Avis sur les études DMB en aval des prises d'eau de Pont de Salars et de Pareloup (usine d'Alrance), et de Mérens, Nagear inf. et Riète (usine d'Aston)

Avis sur les études DMB en aval des barrages de Pont de Salars sur le Viaur et de Pareloup sur le Vioulou (aménagement d'Alrance)

Avis sur les études DMB en aval des prises d'eau EDF du GU Aston

station EVHA – aval prise d'eau de Riète

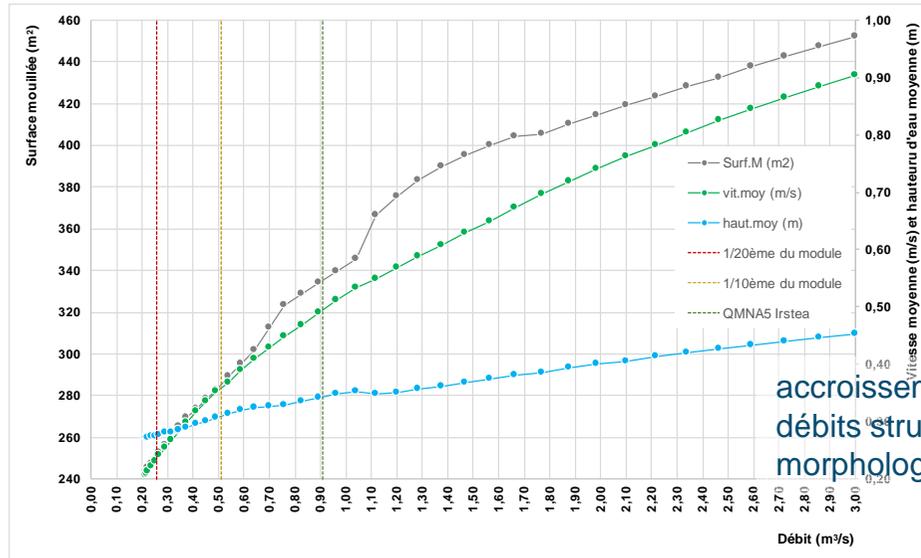
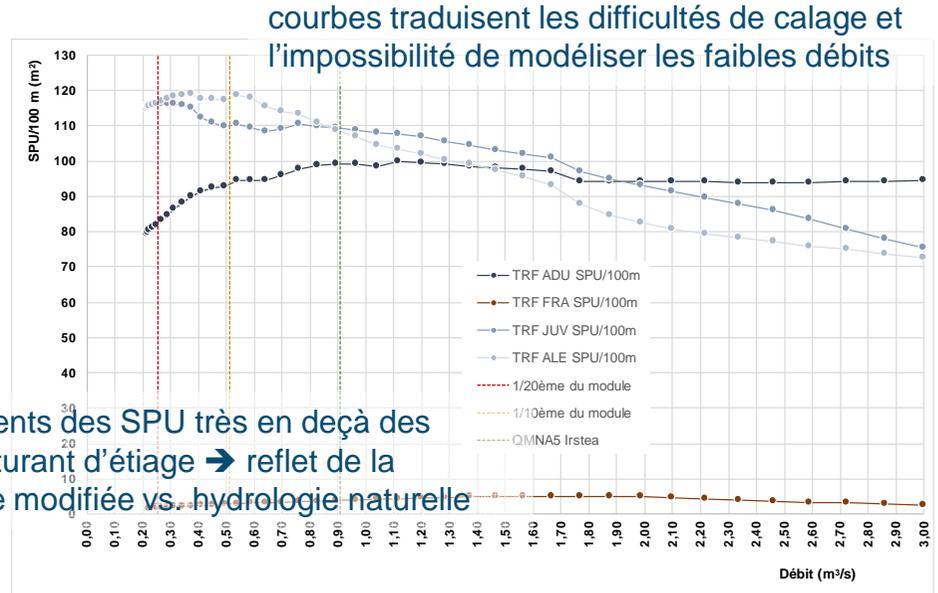
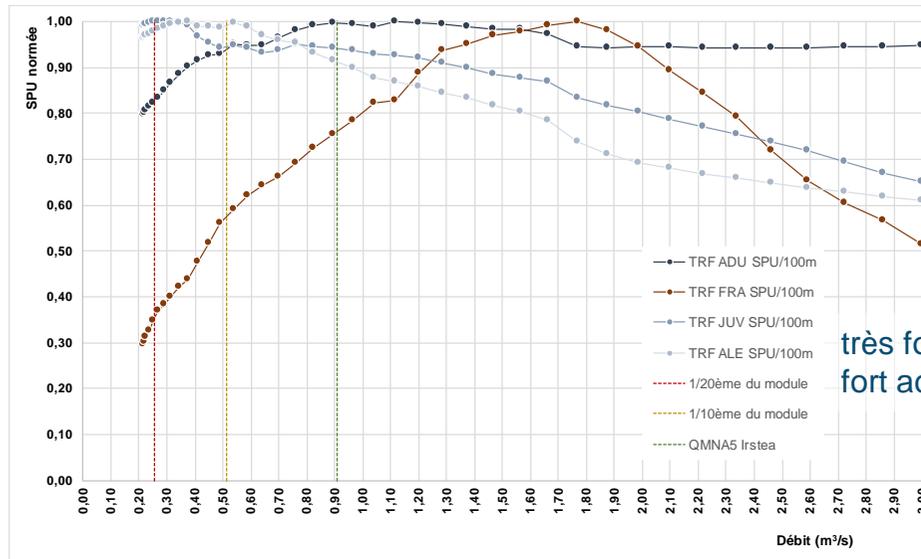
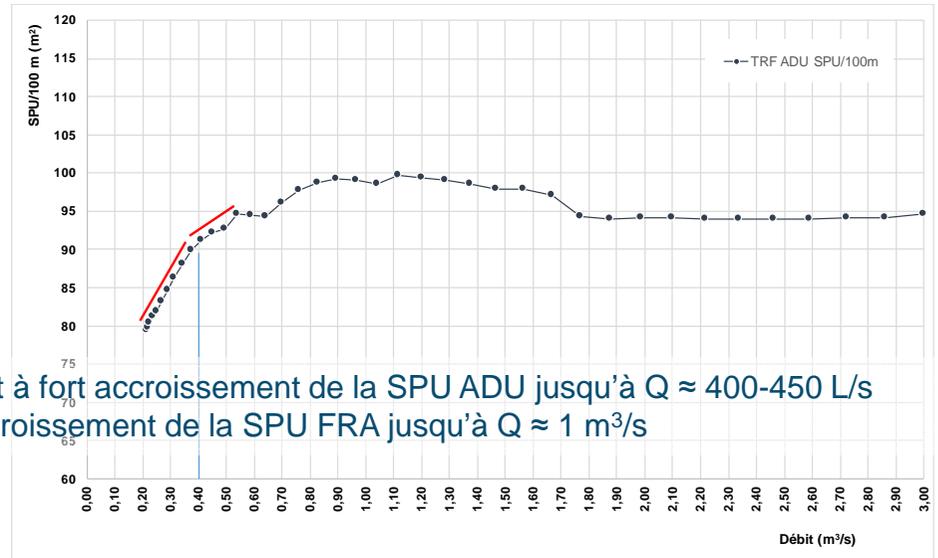
accroissements des SPU très en deçà des débits structurant d'étiage → reflet de la morphologie modifiée vs hydrologie naturelle

très fort à fort accroissement de la SPU ADU jusqu'à $Q \approx 400-450$ L/s
 fort accroissement de la SPU FRA jusqu'à $Q \approx 1$ m³/s

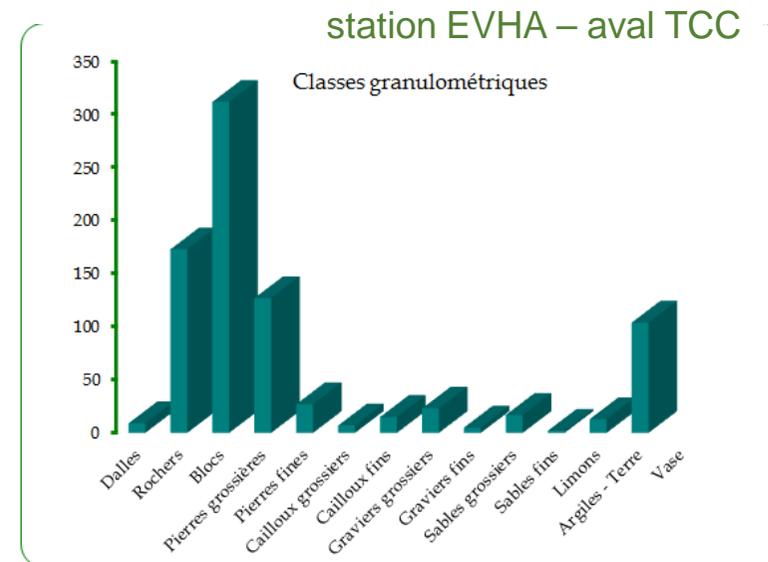
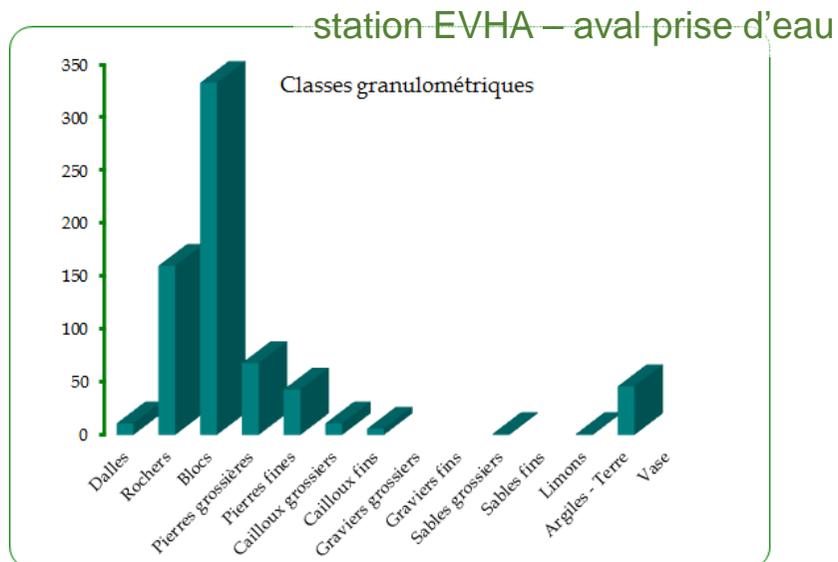
→ Suspicion de déficit des granulométries favorables à la fraie (2 – 64 mm) en aval du barrage de Riète, vues les faibles valeurs de SPU et leur faible occurrence dans les mesures d'EVHA ?

→ Nécessité d'apports de granulométrie ?
